# PROPUESTAS DE MEJORAS AL DISEÑO DE DETALLE DE LA PLMQ

## 13. ESTACIÓN 07 – SAN FRANCISCO

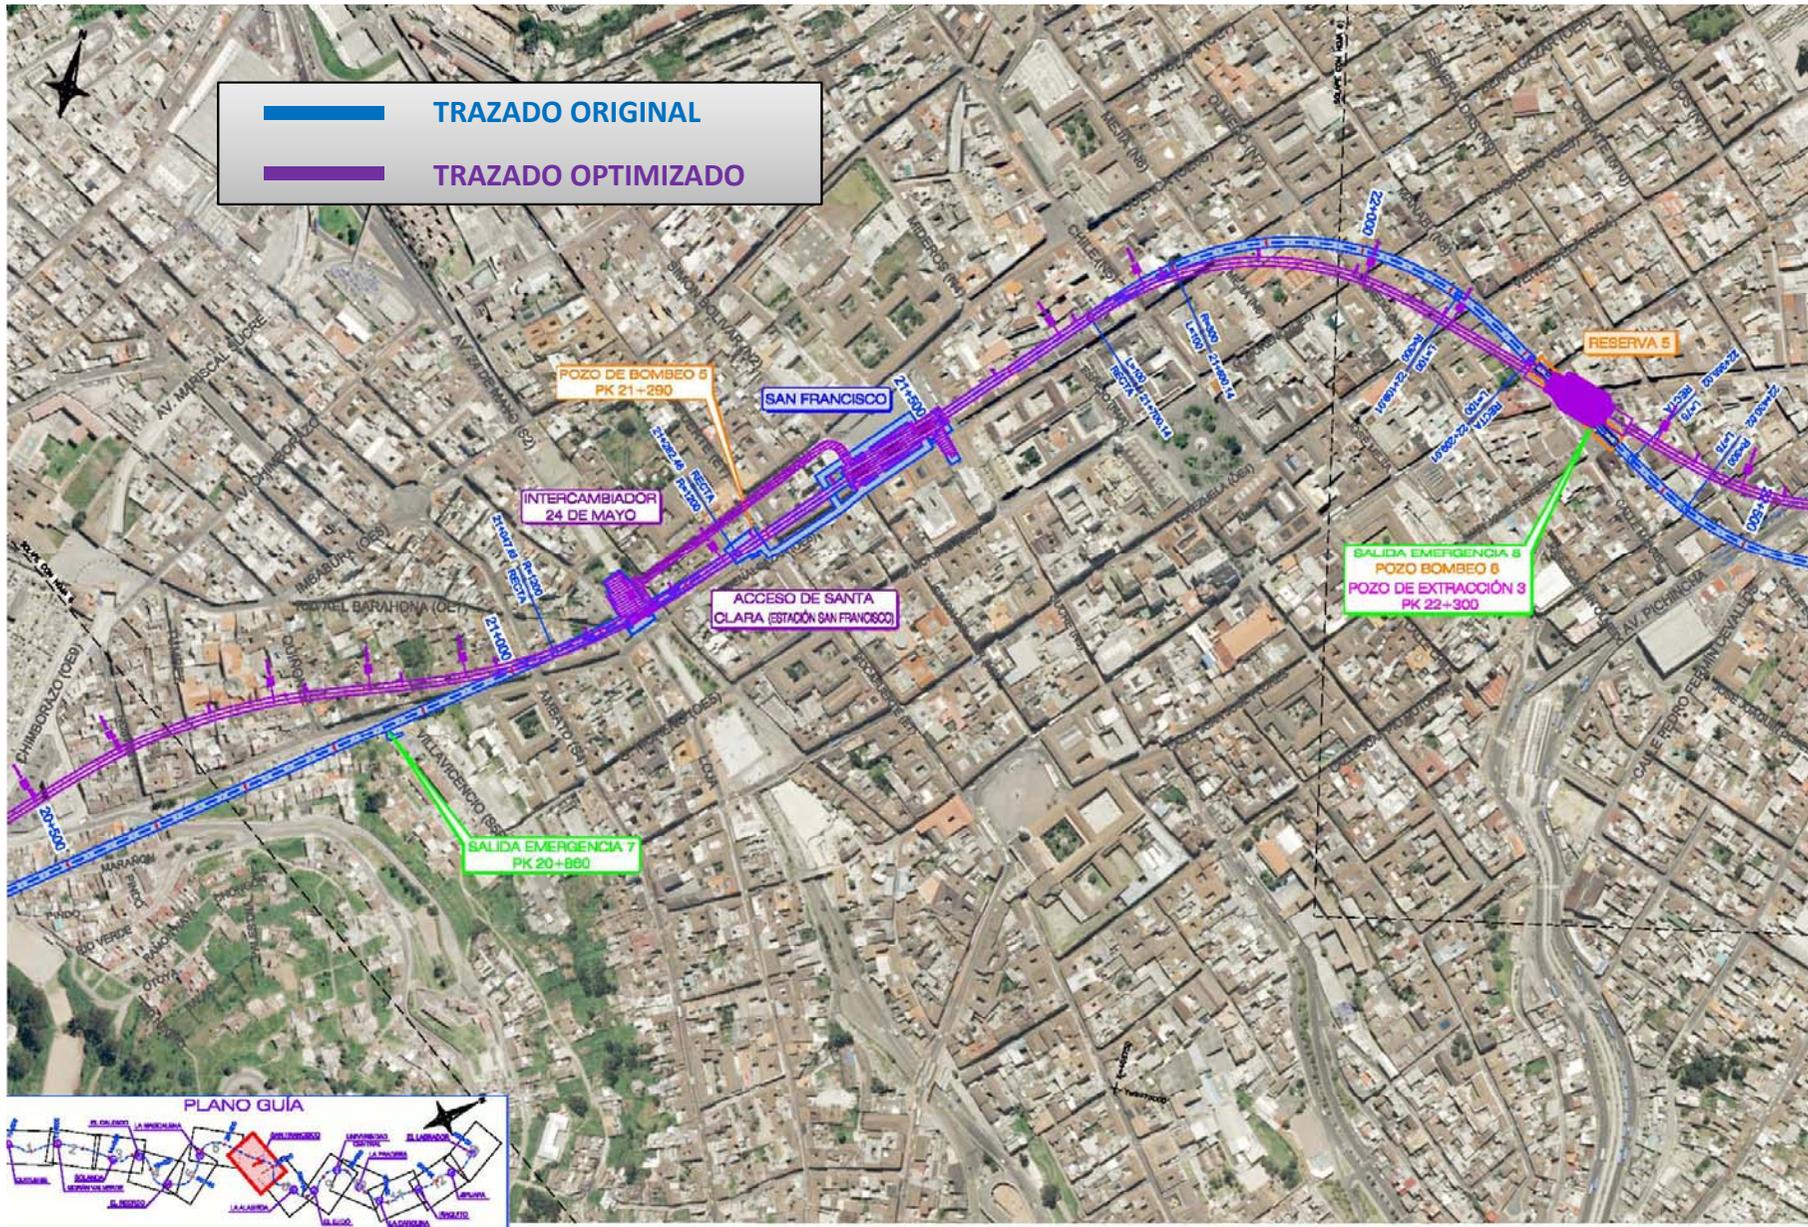
- 1) Aumenta el volumen de la estación (de 60.000 a 72.000 m<sup>3</sup>) pero se hace todo con pantallas (o pilotes)
- 2) Se eliminan los cañones y galerías
- 3) Se elimina el acceso de Santa Clara y los túneles de conexión con la estación (30.000 m<sup>3</sup> de excavación y 4 escaleras mecánicas)

- ✓ Se facilita la construcción al evitar las galerías, y además se puede hacer casi toda la estación desde fuera de la plaza
- ✓ Se elimina el acceso de Santa Clara (requerimiento UNESCO)
- ✓ Conexión directa entre la estación y el intercambiador de 24 de Mayo
- ✓ Se sustituye el teatro por una sala de exposiciones (protección civil más favorable)

## 12. TRAMO TÚNEL entre SAN FRANCISCO y LA ALAMEDA

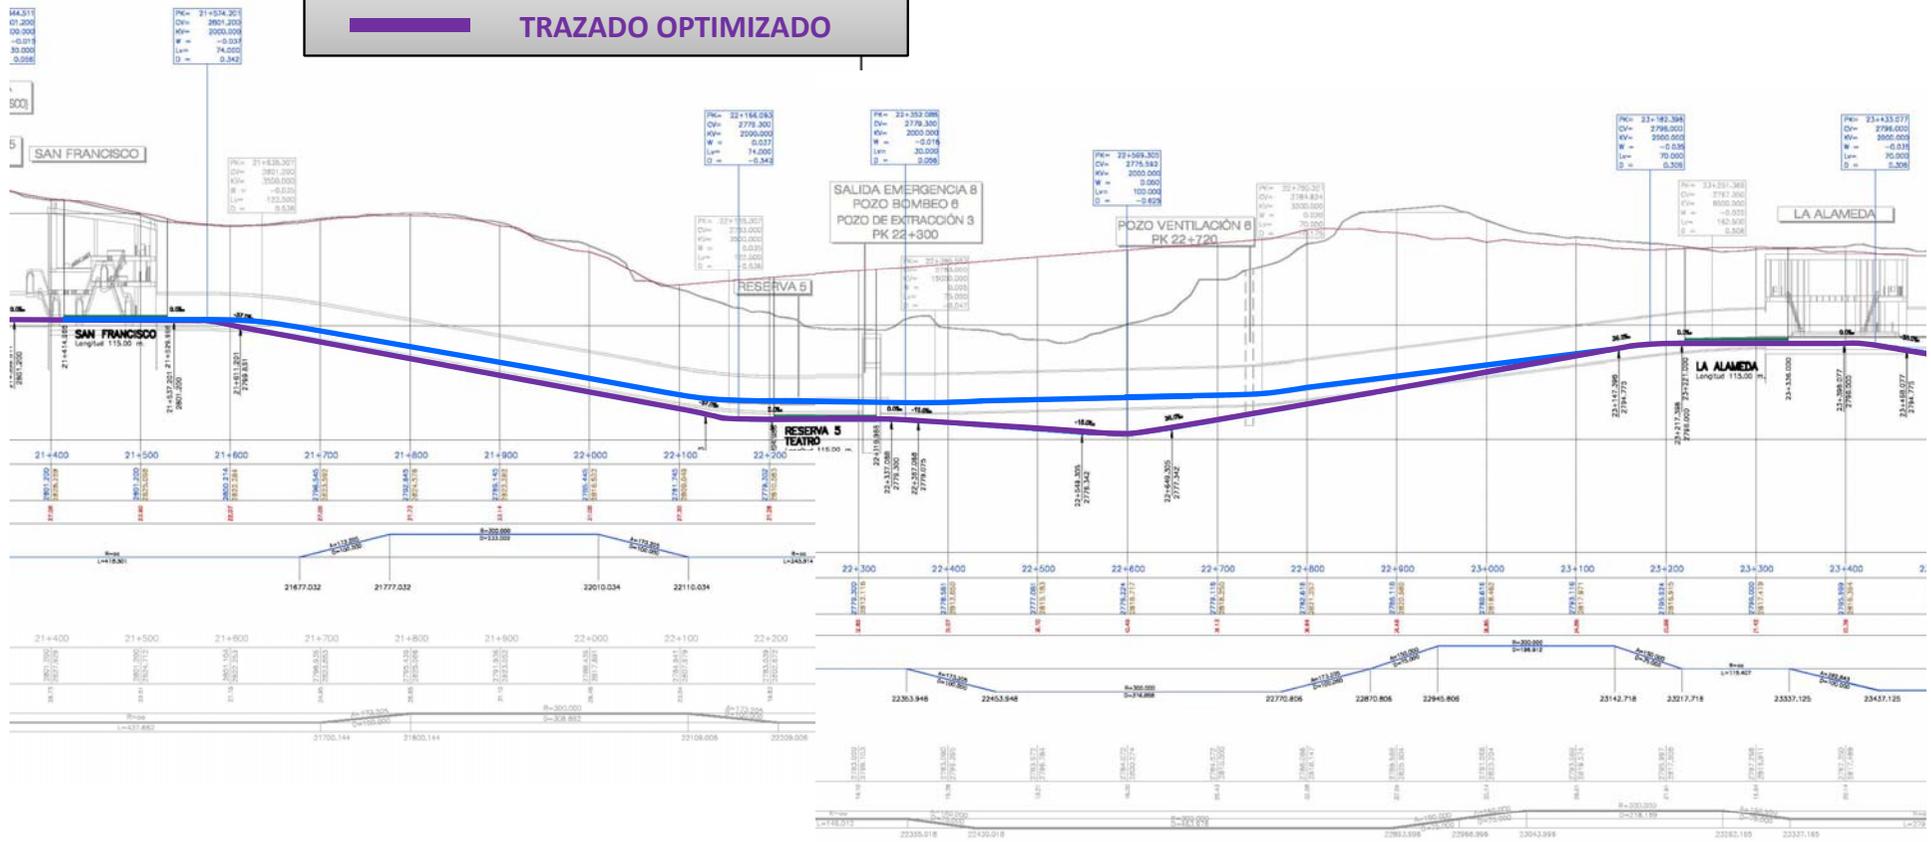
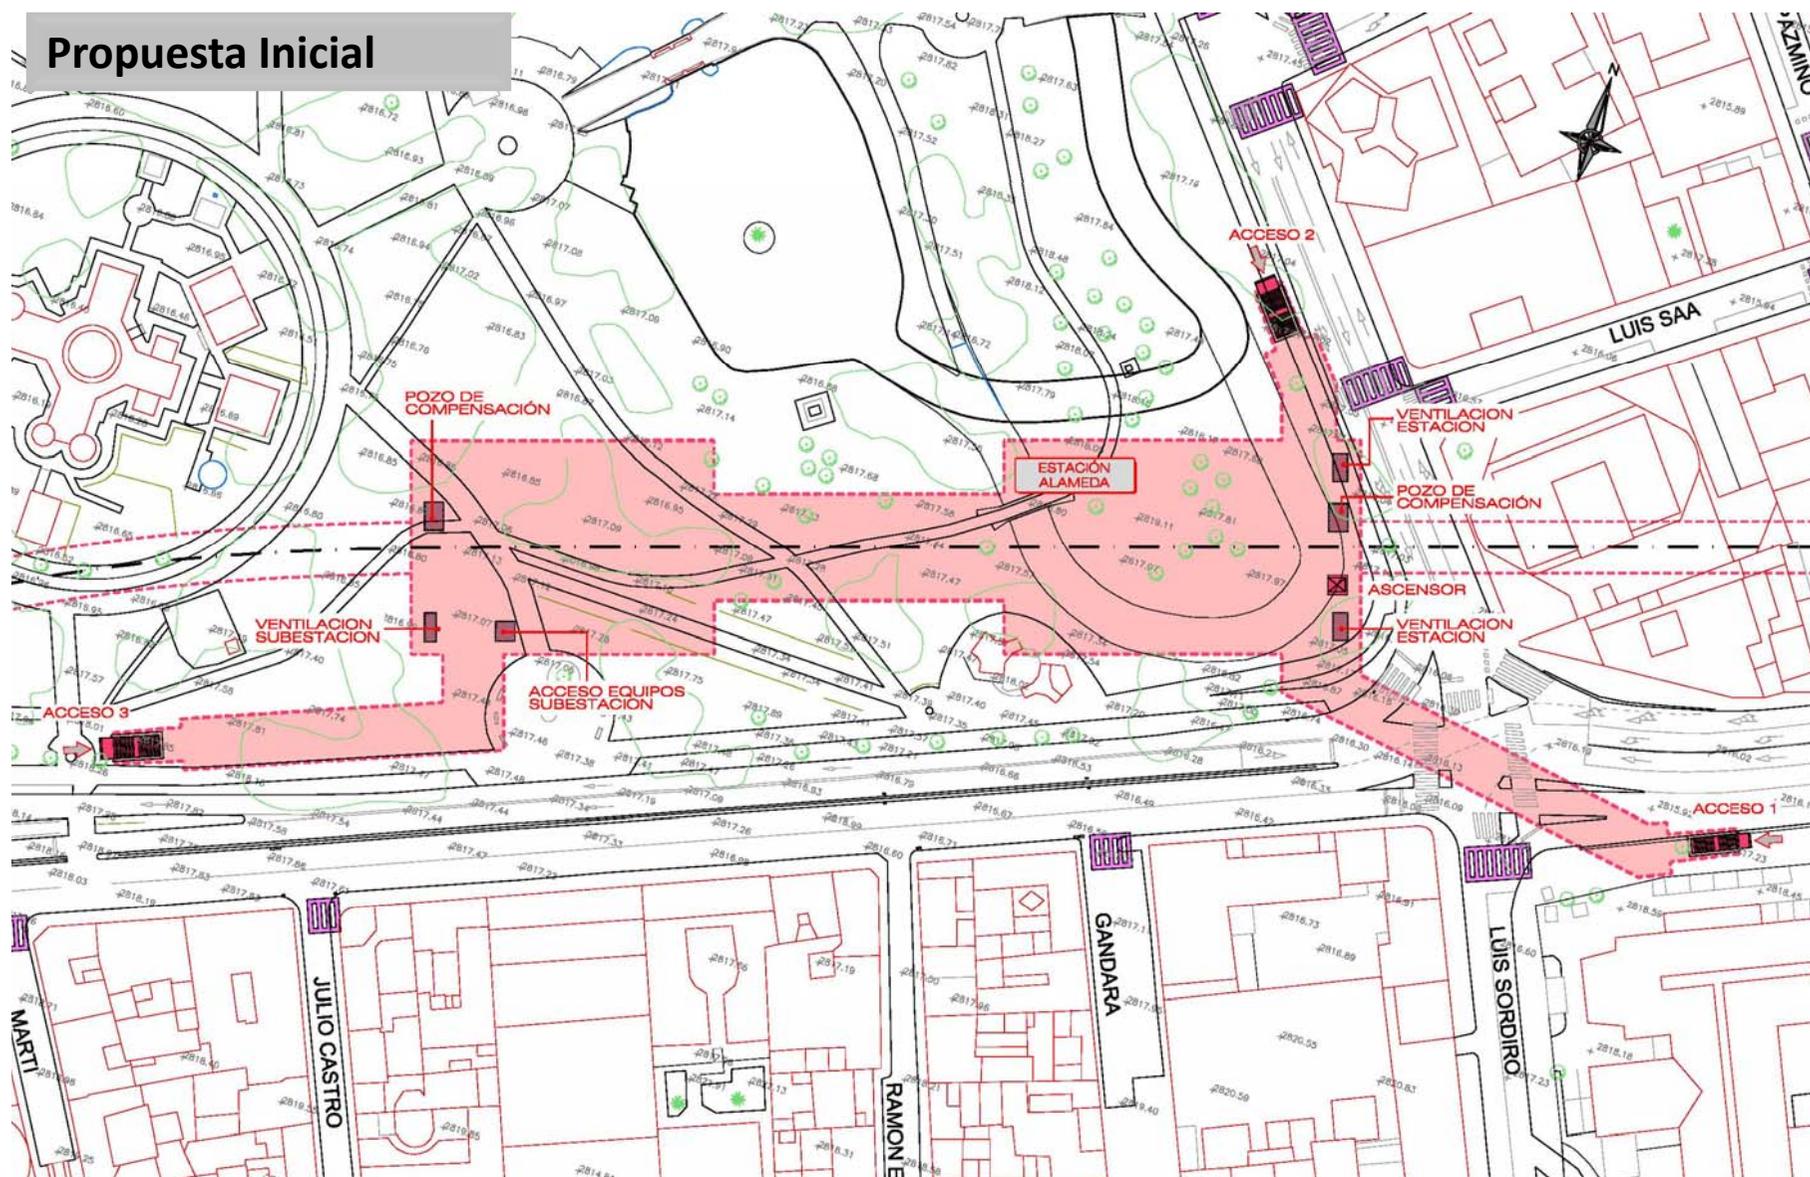
- 1) Reajuste del trazado en planta como consecuencia del diseño conceptual de la estación de El Teatro en la Reserva 5
- 2) Profundización del trazado para aumentar la cobertura de terreno al paso bajo edificaciones

- ✓ Se incrementa la seguridad al haber mayor espesor de terreno sobre el túnel
